Sirva la presente nota para dar formal contestación a la consulta aclaratoria DRPO-DIREC-SEIA-NE-368-2024 del 22 de abril de 2024 emitida por su despacho, en la cual solicita presentar aclaración del proyecto ESTACION DE COMBUSTIBLE Y LOCALES COMERCIALES, promovido por la sociedad Distribuidora Mosquera S.A., ubicado en Calle Principal de Nuevo Chorrillo, Corregimiento de Cerro Silvestre, Distrito de Arraiján Provincia de Panamá Oeste, realizando las siguientes consultas:

Grafica No.1; Tiene Conocimiento del Proyecto?

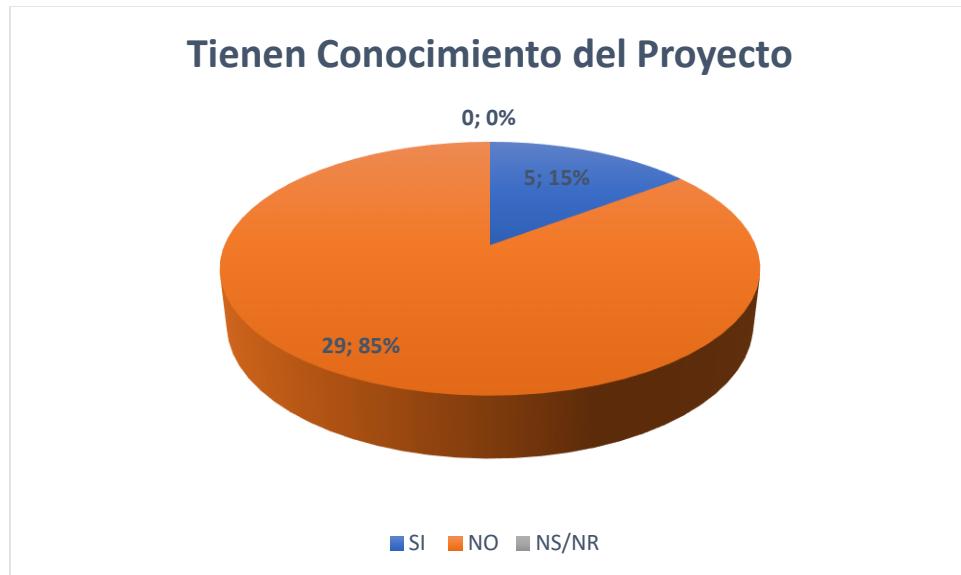
3. En la pregunta CONOCIMIENTO SOBRE EL PROYECTO, la sumatoria de los datos no da como resultado 100%.

4. En la pregunta “EL PROYECTO ES BENEFICIOSO PARA LA CALIDAD DE VIDA”, los resultados presentados en la grafica no coinciden con el párrafo donde se explica la misma.

**R:** En respuestas a las preguntas No.3 y No. 4, es importante aclarar, que en la revisión del estudio específicamente en este punto, ciertamente la tabulación ni la interpretación de la graficas no pertenecen a las encuestas efectuadas para este proyecto, debido a una confusión por parte del especialista sociólogo encargado de este componente en especial, por lo que procedemos a subsanar todas las gráficas e interpretación de cada una de las preguntas elaboradas dentro de las encuestas anexadas del EsIA, las cuales si pertenecen a la zona de influencia del sector en donde se pretende llevar a cabo el proyecto.

Con respecto a la pregunta, el 85% de los encuestados respondieron que no conocen sobre la ejecución de la obra, mientras que el resto contestaron que si conoce sobre el proyecto.
